PROGRAMA DE INFRAESTRUCTURA DEL TRANSPORTE (PITRA)

LM-PI-GM-INF-09-2020

EVALUACIÓN DE CAMINOS DE EI MORTERO, SARAPIQUI

Figura 2. Mapa de sitios de evaluación visual de caminos.

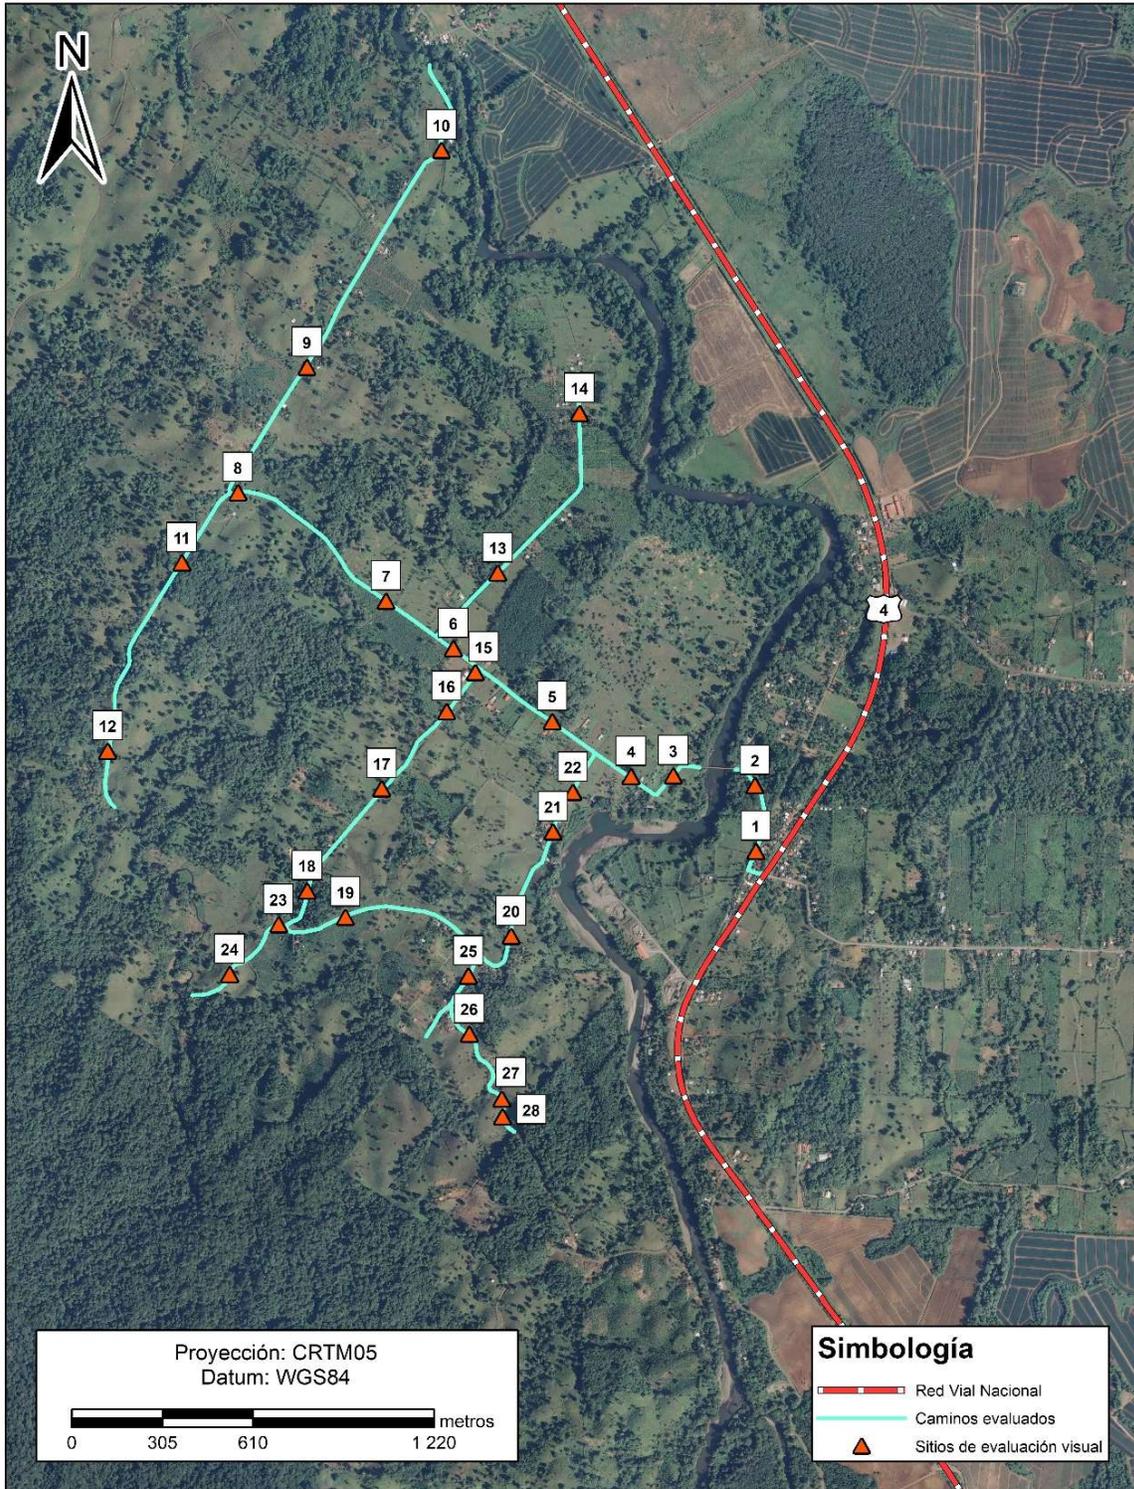
Se identificaron desprendimientos y deslizamientos de los taludes de corte en los puntos 8, 9, 12, 25 y 28, según el mapa de sitios evaluados de Figura 2, donde algunos árboles han caído sobre la vía y el suelo que se ha deslizado hasta obstruir las cunetas, lo que puede contribuir al deterioro del camino durante eventos de lluvias como se muestra en la Figura 11 y Anexo 1. En estos sitios se recomienda realizar limpieza del material deslizado lo antes posible para recuperar la conformación de la cuneta, sembrar zacate, plantas rastreras o pasto vetiver para mitigar la erosión, así como procurar la conformación de los taludes con una pendiente menor, lo más cercana posible a 1V:1H, de acuerdo con el derecho de vía disponible.

Figura 5. Conformación recomendada para un camino con capa granular de rodadura.

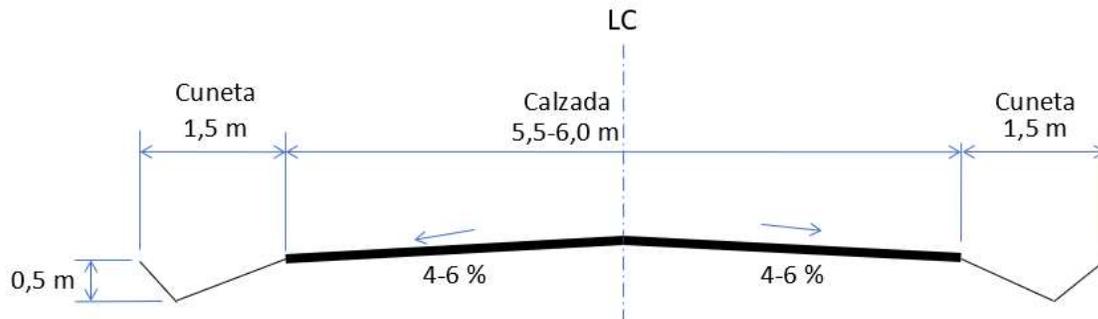
Se encontró que el bombeo es menor a 4% en la mayoría de los sitios (35 mediciones de un total de 48 puntos) y en algunos sitios superó el 6% (5 mediciones de un total de 48). Por otro lado, solamente en 8 sitios el bombeo medido estaba entre 4% y 6%.

- Se recomienda realizar la reconfiguración de la CGR con una pendiente transversal de 4 a 6% hacia ambos lados sin redondear el centro de la calzada, para evitar la formación de charcos, generar un buen drenaje pluvial hacia las cunetas y por lo tanto obtener mayor durabilidad del camino.

Figura 7. Capa granular de rodadura colocada en los cuadrantes de El Mortero, Sarapiquí.

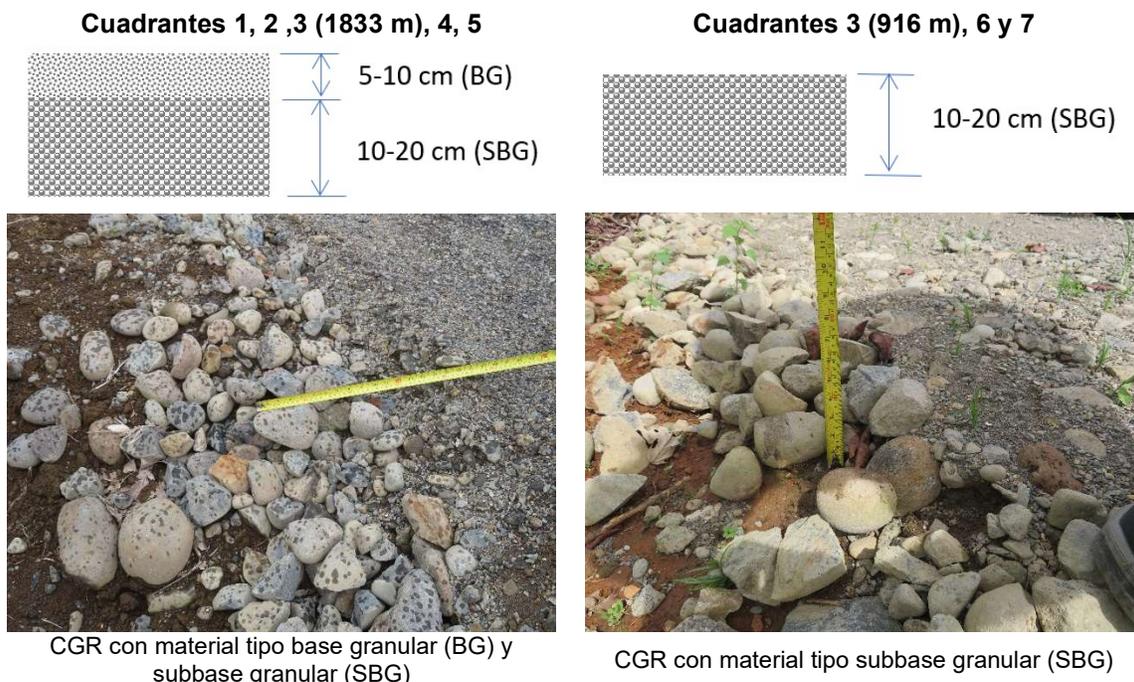
- Capa de grava gruesa, tipo subbase granular (SBG) de espesor variable de 10 a 20 cm y una capa de grava fina, tipo base granular (BG) de espesor de 5 a 10 cm en los cuadrantes 1, 2, 4, 5 y 1833 m del cuadrante 3, como se muestra en la Figura 7.

- Capa de grava gruesa, tipo subbase granular (SBG) de espesor variable de 10 a 20 cm en los Cuadrantes 6, 7 y 916 m del cuadrante 3, como se muestra en la Figura 7.

- Se recomienda colocar la capa de material tipo BG sobre la capa de material tipo SBG que ya se encuentra colocada en sitio, en los Cuadrantes 3, 6 y 7 (donde solo se colocó material tipo SBG). Se puede utilizar como referencia la Sección 301 del Manual CR-2010 (Ministerio de Obras Públicas y Transportes, 2010).

Figura 13. Mapa de pasos de alcantarilla evaluados.

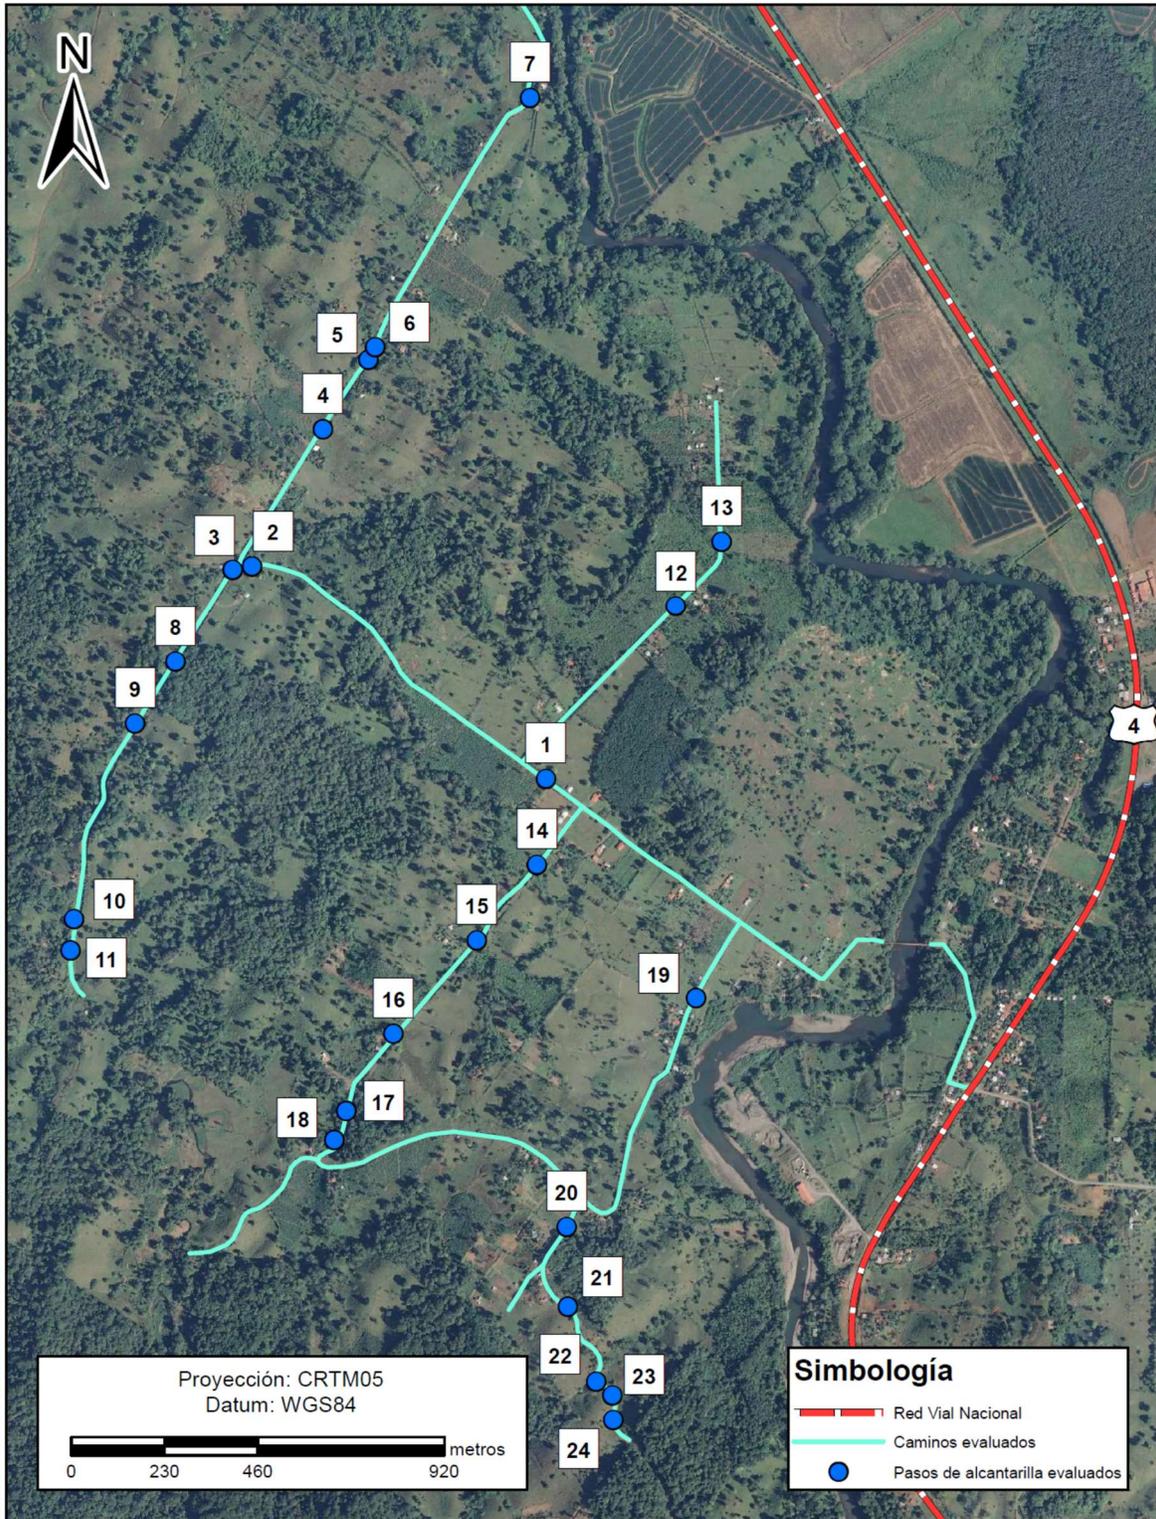
Se evaluaron los 24 pasos de alcantarilla de tubería de concreto, que se colocaron para el drenaje de escorrentía pluvial y cauces que atraviesan los caminos, en las ubicaciones que se muestran en el mapa de la Figura 13. **Error! No se encuentra el origen de la referencia.** El detalle de la evaluación para cada paso de alcantarilla se incluye en el Anexo 2 y a continuación se presenta un resumen de las observaciones obtenidas.

- **No hay junta de mortero o solaqueo entre tubos:** durante la evaluación se observó que solamente en dos de los 24 pasos de alcantarilla se aplicó mortero o solaqueo entre los tubos de concreto, como se muestra en la Figura 14. El solaqueo permite sellar la junta con mortero para evitar filtraciones que socaven el apoyo del tubo, lo que a su vez podría generar desde deformaciones y asentamientos en el camino, hasta el colapso del paso de alcantarilla en caso extremo.

- **No hay cabezales:** ninguno de los pasos de alcantarilla evaluados cuenta con cabezales, como se muestra en el Anexo 2 y Figura 15. Los cabezales son paredes de concreto que sirven para mantener unidos los tubos del paso de alcantarilla y soportar el relleno sobre el tubo y en los lados del camino. Cuando un paso de alcantarilla no tiene estos elementos la hace susceptible a desplazamientos laterales y deformaciones por las cargas de tránsito sobre el relleno, que pueden provocar desde filtraciones internas hasta el colapso del paso en caso extremo.

- **No hay aletones ni delantales:** ninguno de los pasos de alcantarilla evaluados tiene aletones o delantales como se observa en la Figura 15. Esto los hace susceptibles a deslizamientos y erosión de los taludes de relleno, principalmente cuando éste es mayor a 1 m de altura sobre la corona del tubo de concreto y susceptibles a socavación a la salida del tubo por la ausencia de delantales.

- Se recomienda construir cabezales para todos los pasos de alcantarilla de acuerdo con la Sección 604 del Manual CR-2010 y los diseños estándar que se incluyen en el Manual Normas y Diseños del MOPT.

- Se recomienda valorar los pasos de alcantarilla donde es necesario la construcción de aletones y delantales de acuerdo con la Sección 604 del Manual CR-2010 (Ministerio de Obras Públicas y Transportes, 2010) y las indicaciones del Manual Normas y Diseños del MOPT. Prioritariamente valorar los pasos de alcantarilla ubicados en los puntos 3, 14, 15, 20 y 22.

- Se recomienda realizar un estudio hidrológico para estimar el caudal de diseño y verificar el diámetro requerido del tubo, al menos para los pasos de alcantarilla

identificados en los puntos 3, 14, 15, 22 de acuerdo con la Figura 13, donde se identificaron cauces con mayor caudal y problemas de socavación.

Figura 17. Erosión del talud de relleno en pasos de alcantarilla.

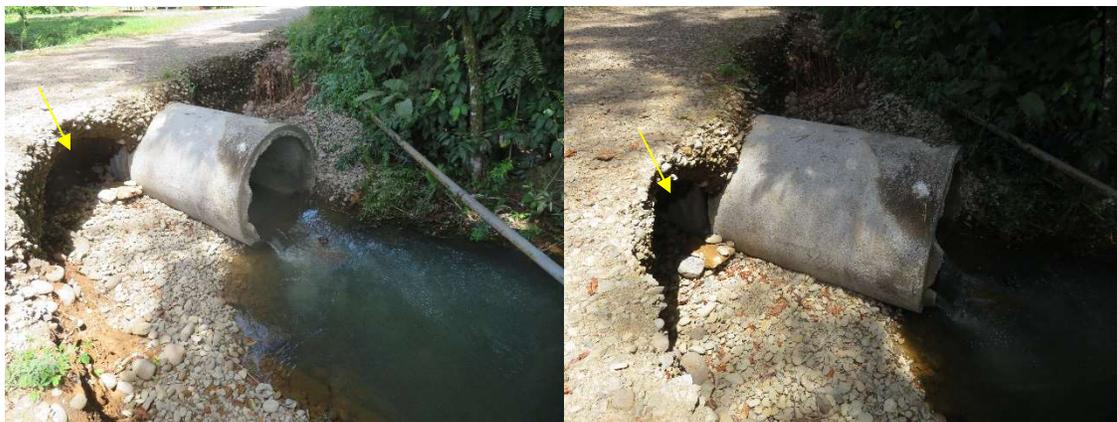
- **Erosión del relleno:** se observa la formación de cárcavas y surcos profundos por erosión, en los taludes de relleno de los pasos de alcantarilla ubicados en los puntos 10, 14, 15 y 20 de la Figura 13, como se muestra en la Figura 17.

Figura 21. Mapa de pasos de alcantarilla faltantes y sitios de acumulación de agua en cunetas.

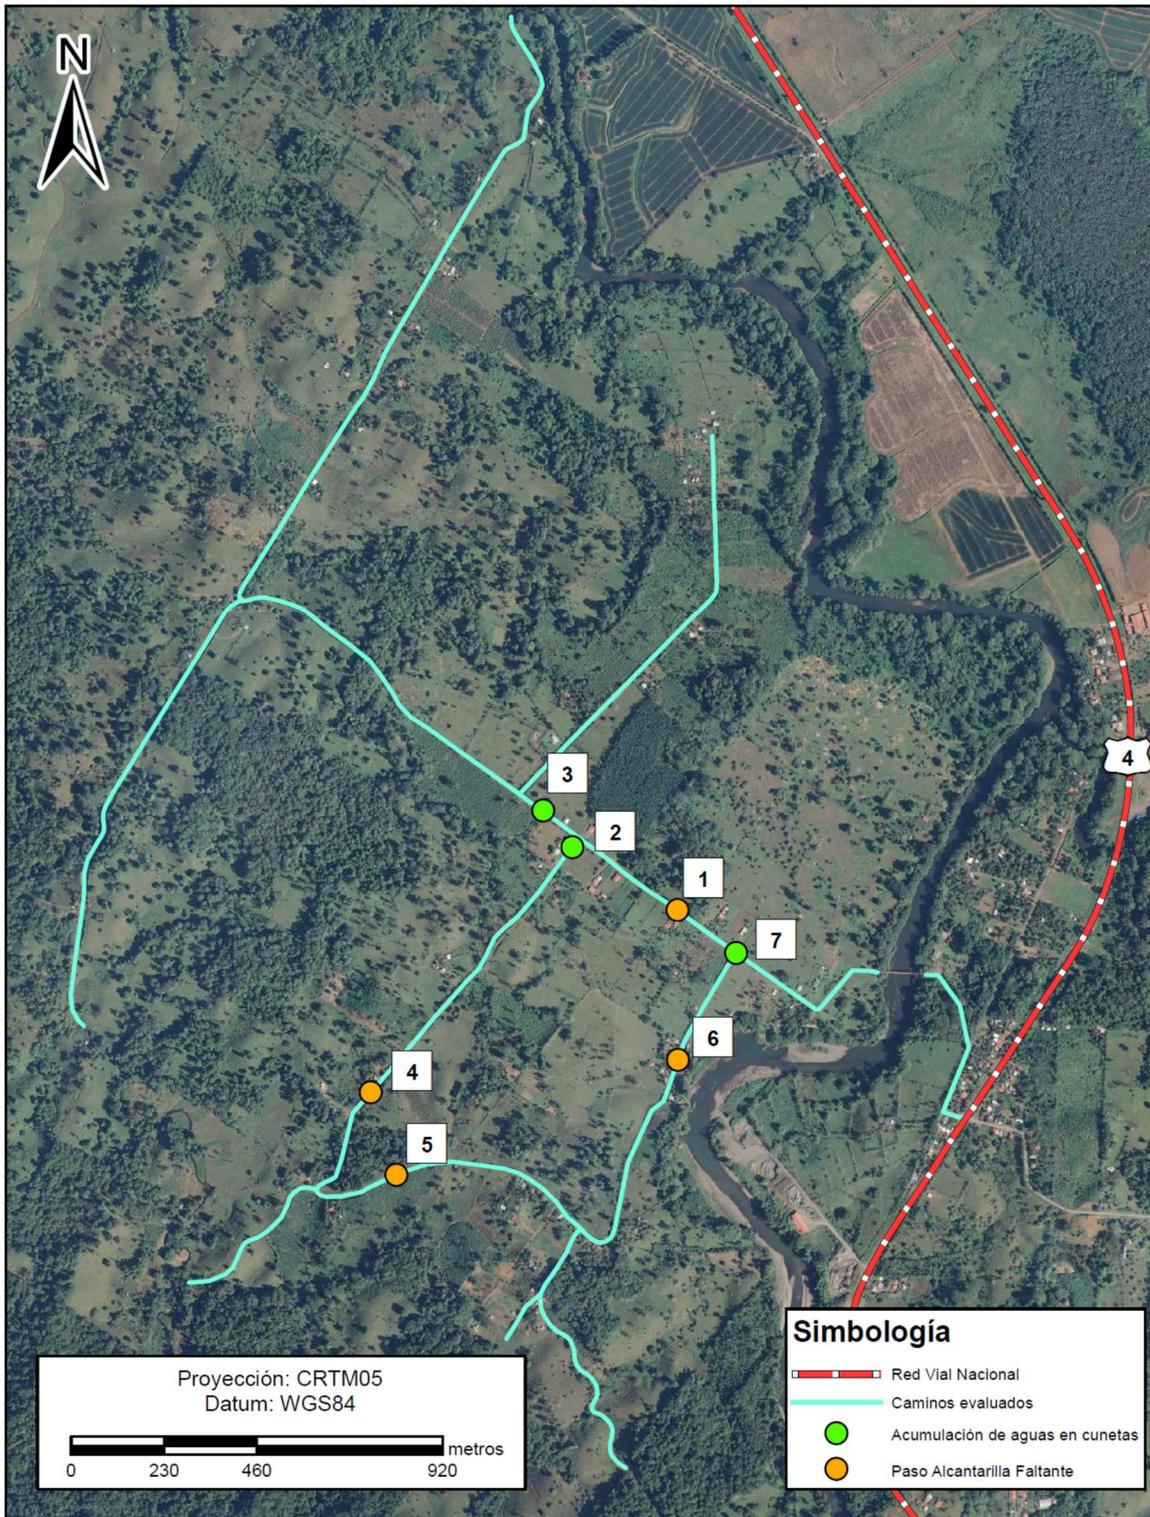
Durante la evaluación del 02-09-2020, no se había realizado la colocación del paso de alcantarilla ubicado en el punto 1 de la Figura 21, a pesar de contar con los tubos de concreto, apilados en el lugar, tal y como se muestra en la Figura 19. En este sitio se recomienda realizar un levantamiento topográfico para verificar los niveles existentes en el terreno y evaluar si es necesario elevar el nivel del camino y la cantidad de pasos de alcantarilla que es necesario colocar para drenar adecuadamente la escorrentía pluvial que se acumula actualmente.

Se identificaron tres sitios donde se recomienda valorar la colocación de nuevos pasos de alcantarillas de tubos de concreto con diámetro de al menos $\varnothing=80\text{cm}$, para el drenaje de la escorrentía pluvial del camino y por la topografía de los terrenos aledaños. En la Figura 20 se muestran las fotografías de los sitios indicados.

Finalmente, con la colaboración de la ADI El Mortero, se identificaron tres sitios donde se acumula el agua en las cunetas del camino y terrenos aledaños cuando se presentan lluvias. Los sitios se ubican frente a la Escuela de El Mortero (punto 2), en un paso de alcantarilla recientemente colocado (punto 3) y en la intersección de Cuadrantes 1 y 5 (punto 7) como se muestra en la Figura 21, Figura 22 y Figura 23.

- Se recomienda verificar el diseño del paso de alcantarilla a colocar en el punto 1 de la Figura 21, por medio de un estudio hidrológico que incluya levantamiento topográfico, de forma que se valore si es necesario levantar el nivel del camino y el número de pasos de alcantarilla y diámetro de cada uno, para drenar de forma adecuada el caudal que se acumula en este punto durante las lluvias.
- Se recomienda colocar nuevos pasos de alcantarilla para drenar escorrentía pluvial de los caminos y terrenos aledaños, con diámetro mínimo de $\varnothing=80\text{cm}$ en los sitios 1, 4, 5 y 6 identificados en la Figura 21.
- Se recomienda utilizar tubería de concreto reforzada Clase III C-76.
